**Avis délibéré de la Mission Régionale d'Autorité environnementale  
de Nouvelle-Aquitaine relatif à  
un projet de centrale agrivoltaïque au sol de 12.98 ha  
à Villefranche-du-Queyran (47)**

n°MRAe 2023APNA16

dossier P-2022-13556

**Localisation du projet :** Commune de Villefranche-du-Queyran (47)  
**Maître(s) d'ouvrage(s) :** Société REDEN  
**Avis émis à la demande de l'Autorité décisionnaire :** Préfet de Lot-et-Garonne  
**En date du :** 22 décembre 2022  
**Dans le cadre des procédures d'autorisation :** Permis de construire  
l'agence régionale de santé et le préfet de département au titre de ses attributions dans le domaine de l'environnement ayant été consultés.

Figure n° 4 – cartographie délimitant les zones humides inventoriées au droit du projet, (source : étude d'impact page 121).

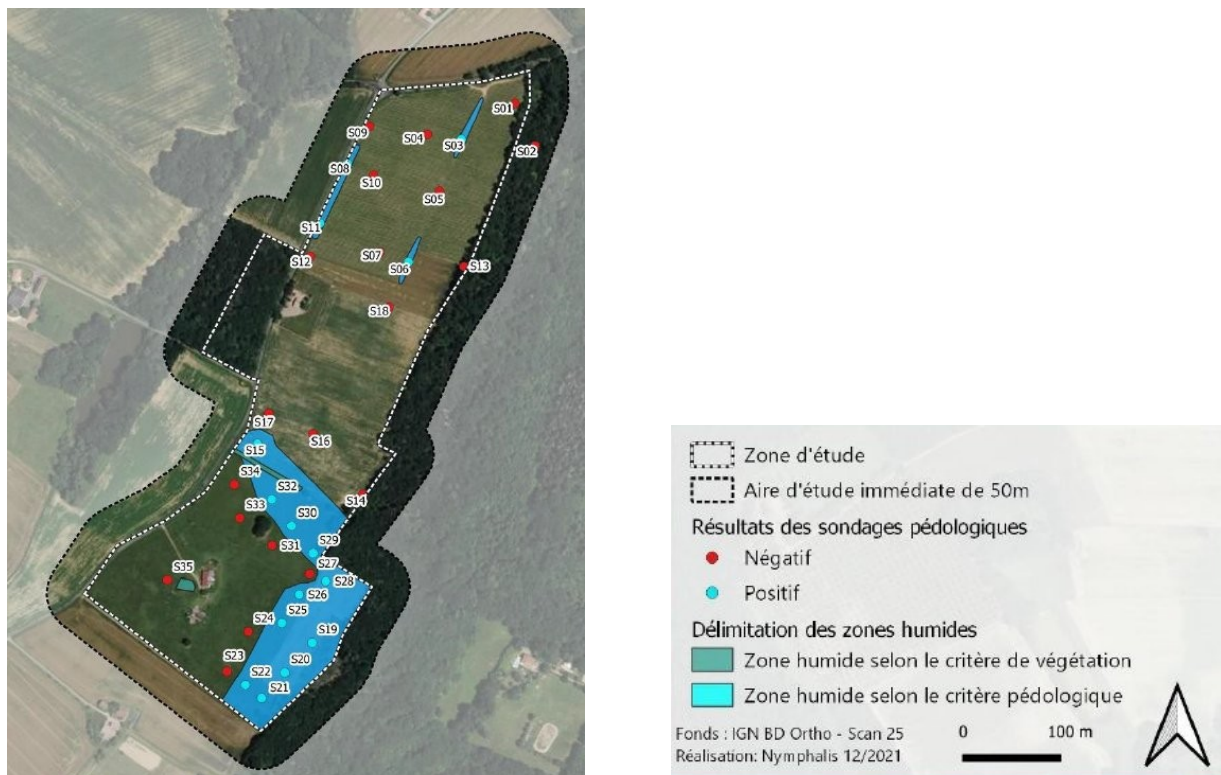
Le porteur de projet a privilégié l'évitement de la majorité des zones humides identifiées. Le projet recoupe toutefois certaines portions localisées au droit des pistes légères internes et externes dont la superficie n'est pas évaluée. L'étude considère que ces pistes légères étant enherbées et permettant uniquement le passage de véhicules d'intervention, aucune incidence n'est à prévoir pour les portions de zones humides qu'elles recoupent et que l'impact prévisionnel en phase d'exploitation est nul. Le dossier conclut donc à l'absence d'impact sur l'ensemble des zones humides identifiées du projet et indique par conséquent ne pas proposer de mesures compensatoires. **La MRAe considère que cette conclusion ne prend pas en compte les incidences liées aux probables opérations de terrassement/nivellement nécessaires à la création des pistes légères en phase de chantier, ni du phénomène de tassements lié au passage des véhicules d'intervention, entraînant une détérioration de ce milieu pouvant nuire à son fonctionnement. L'estimation de l'impact initial doit être réévaluée en conséquence et la séquence ERC appliquée à ces milieux à forts enjeux doit par conséquent être reprise.**

Figures n° 5 et 6 – cartographies de localisation des stations de Lotier grêle et de Succise des prés, (source : étude d'impact pages 116 et 124).

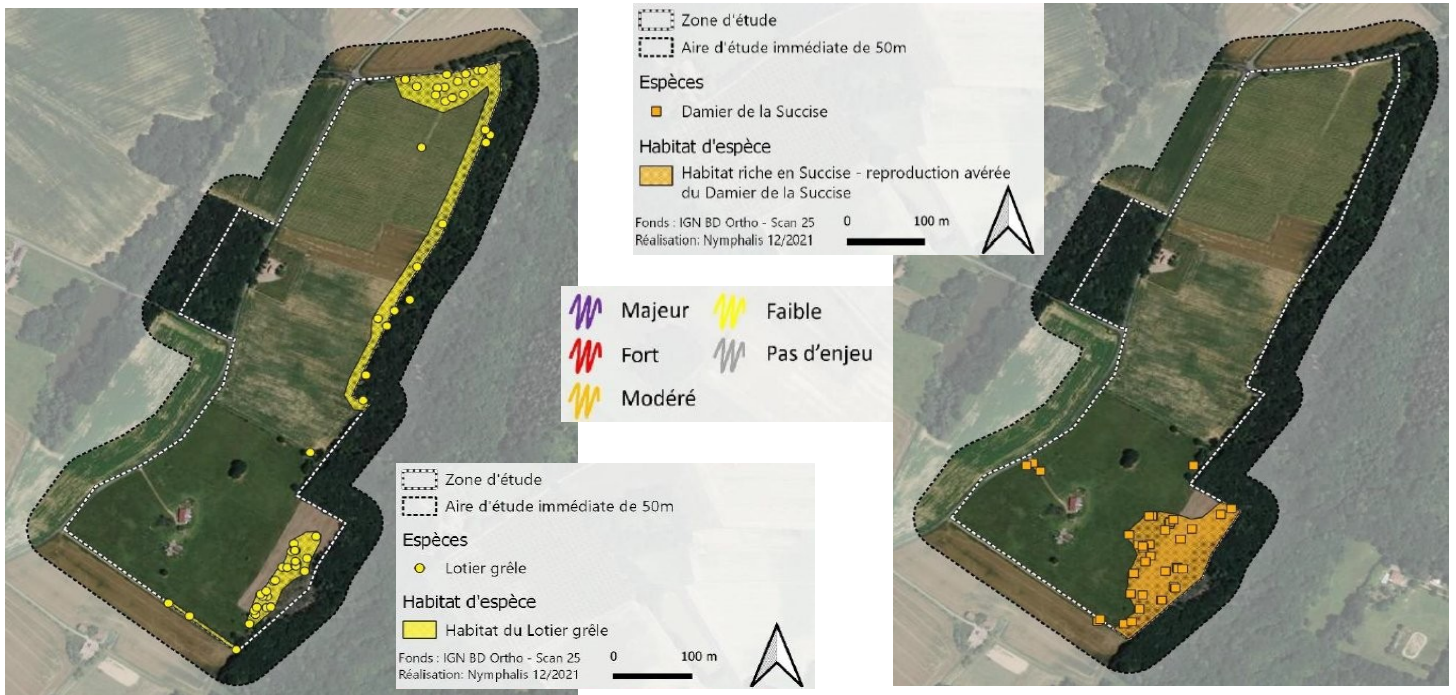
**La MRAe considère nécessaire de réévaluer les niveaux d'enjeux attribués aux espèces végétales et animales présentées plus haut (les qualifiant dans le dossier systématiquement de faibles à modérés) en tenant compte du statut de protection d'un certain nombre d'entre elles. Il convient également de compléter les cartes de localisation des espèces et des enjeux qui leur sont associés pour les amphibiens/reptiles, en y ajoutant la localisation de la Grenouille rieuse, du Crapaud calamite et de la Couleuvre verte et jaune.**

Figure n° 8 – Cartographie superposant les enjeux sur le milieu naturel à l'emprise et aux composantes du projet (source : étude d'impact page 229).

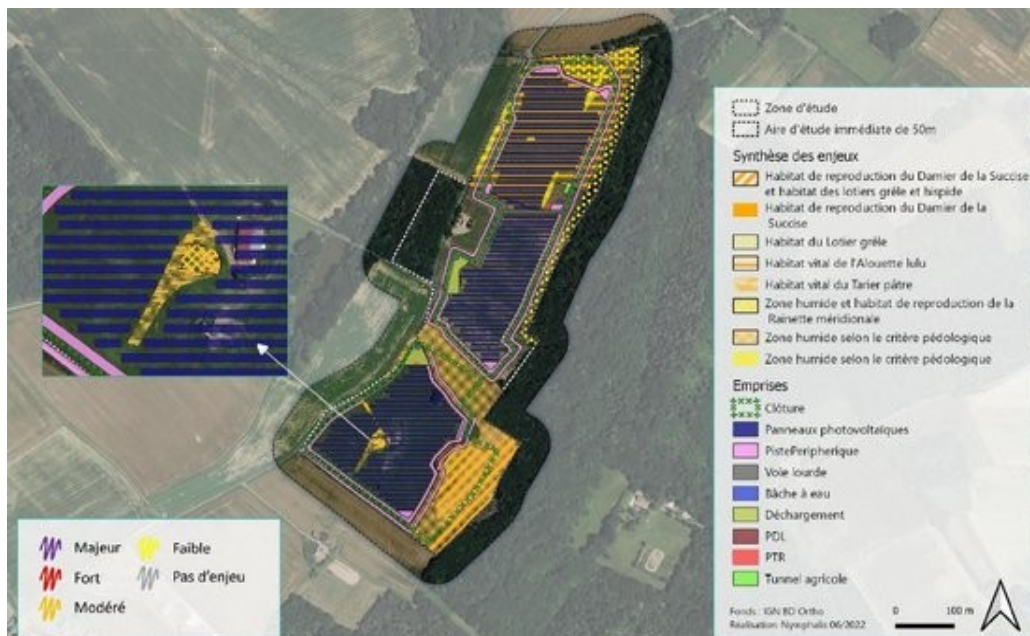
**La MRAe considère nécessaire de réévaluer à la hausse le niveau d'impact attendu sur chaque habitat et espèce floristique et faunistique compte-tenu du risque de destruction d'habitats et/ou de certaines espèces inféodées (omission de l'habitat à chiroptères que représente l'ancien bâtiment agricole qui sera détruit et des boisements en chênaie-charmaie en lisière est), et d'actualiser en conséquences les mesures d'évitement et de réductions.**
